**ООО "Грузовые автомобили-Группа ГАЗ"**

**Конструктивные изменения  
автомобилей «Урал», внедренные  
в 2009-2010 г.г.**

**(выпуск 9)**

Рис. 11. Рулевое управление автомобилей Урал-4320-48,-59 и их модификации с кабиной «Р»

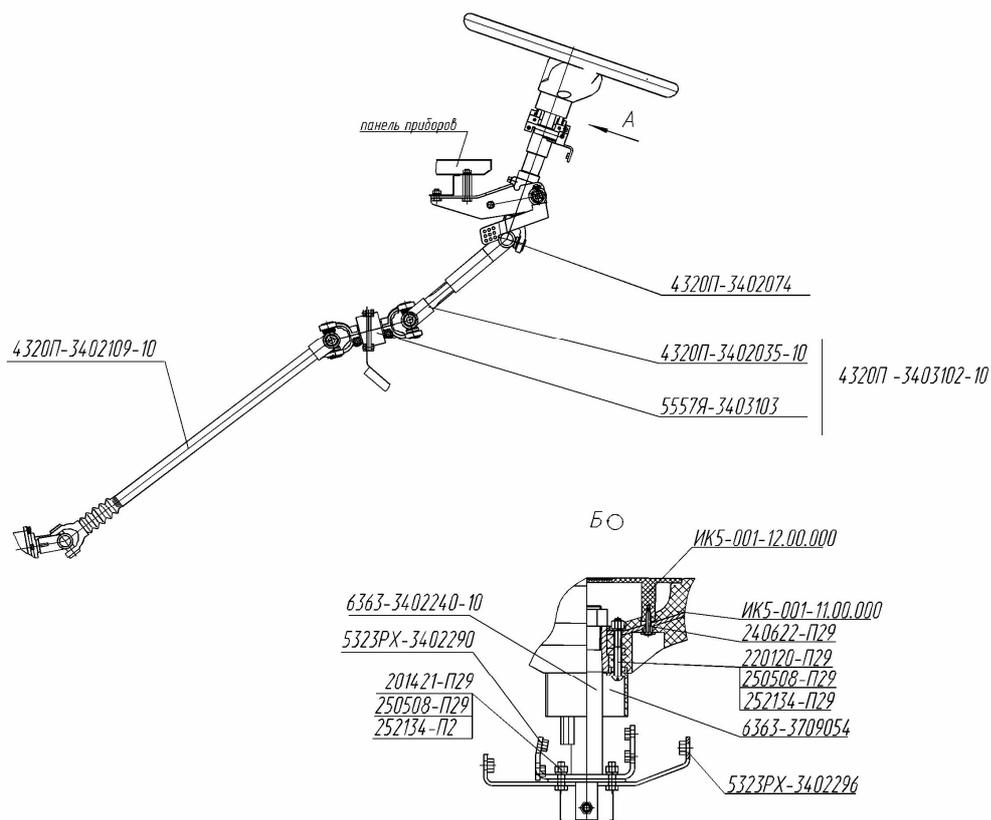
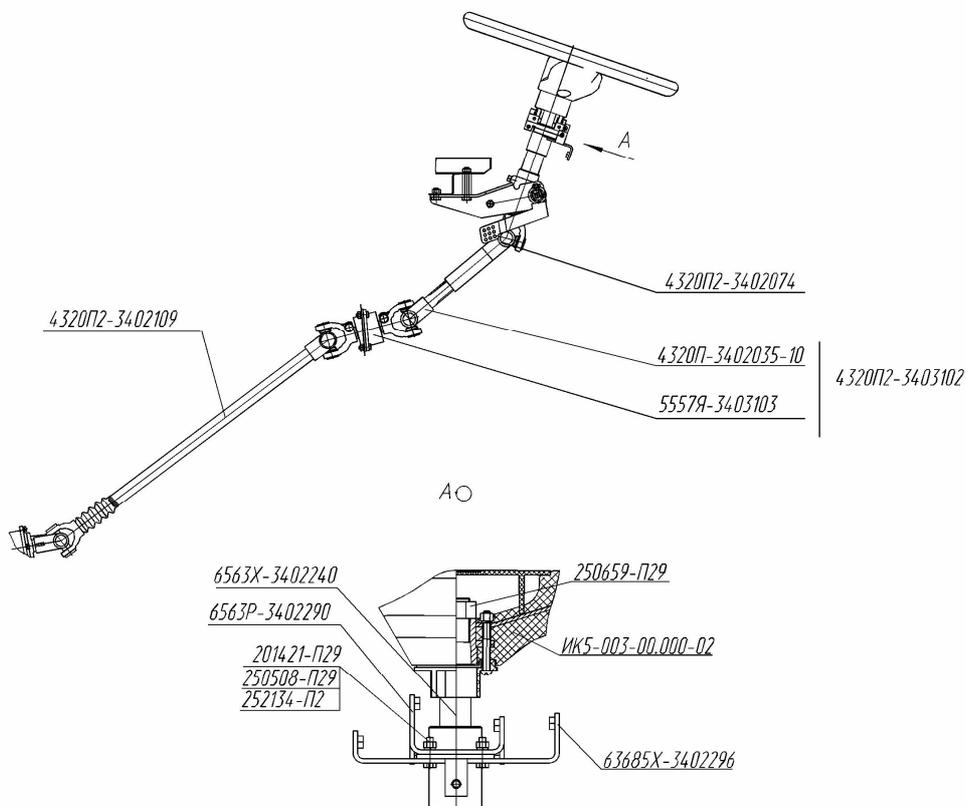
Вместо вала рулевого колеса устанавливаются колонка рулевого управления и вилка скользящая с шарниром, изменено рулевое колесо и опора промежуточная с валом (см. табл.10 и рис.10-13).

Рис. 14. Вкладыш рулевого наконечника

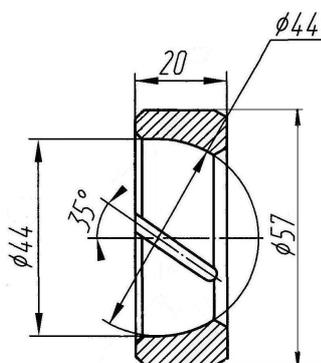
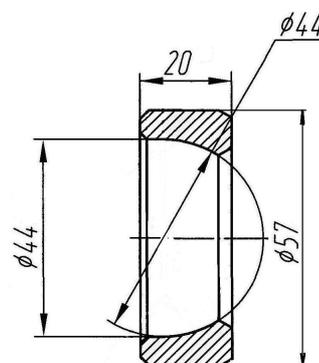
На всех автомобилях «Урал» с ноября 2009 года устанавливаются верхние вкладыши рулевых наконечников поперечной рулевой тяги без канавок под смазку (см. рис.14). Номер комплекта вкладышей для поставки в запасные части остался таким же-375-30003055

Периодичность проведения смазочных работ остается прежней. Взаимозаменяемость вкладышей сохраняется.

Рис. 16. Установка коммутационного блока

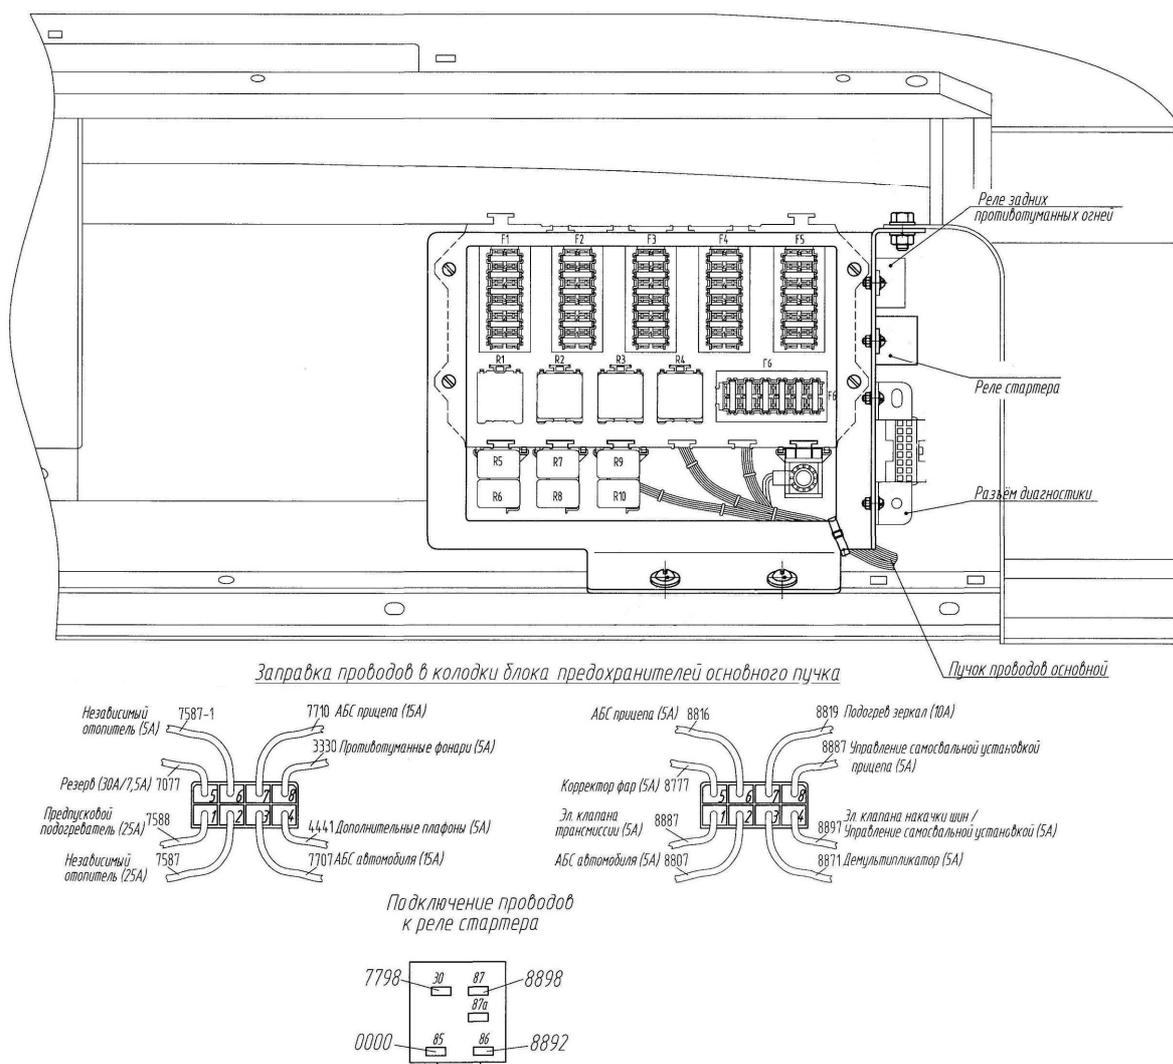
На автомобилях «Урал» с кабиной «Р» с 01.03.10г., вместо ранее применявшихся коммутационных блоков БК-УРАЛАЗ и IVECO, устанавливается коммутационный блок, собранный из комплектующих ТУСО. Коммутационный блок введен **в состав основного пучка проводов**.

*Взаимозаменяемость пучка проводов и блока из комплектующих ТУСО -4320П2-3724010 с ранее устанавливаемыми коммутационными блоками БК-УРАЛАЗ и IVECO не сохраняется.*

**Рис. 18.** Проём двери с расположением отверстий под замок двери.

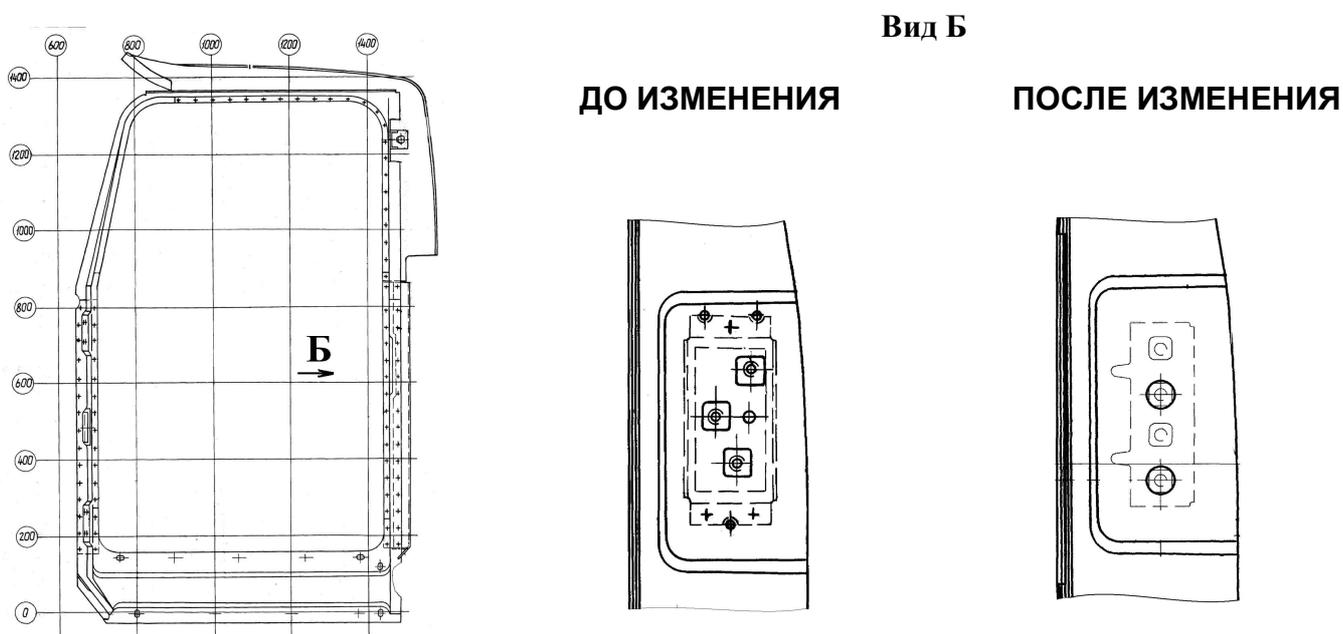
- Внимание:** 1. Каркасы боковин, выпускаемые с этими номерами с октября 2009 года, отличаются от каркасов с такими же номерами, выпущенными ранее. Каркасы боковин выпускаются *под новые замки и новые фиксаторы (см. рис. 18)*.
2. Новый замок двери и привод замка не взаимозаменяемы со старыми изделиями.
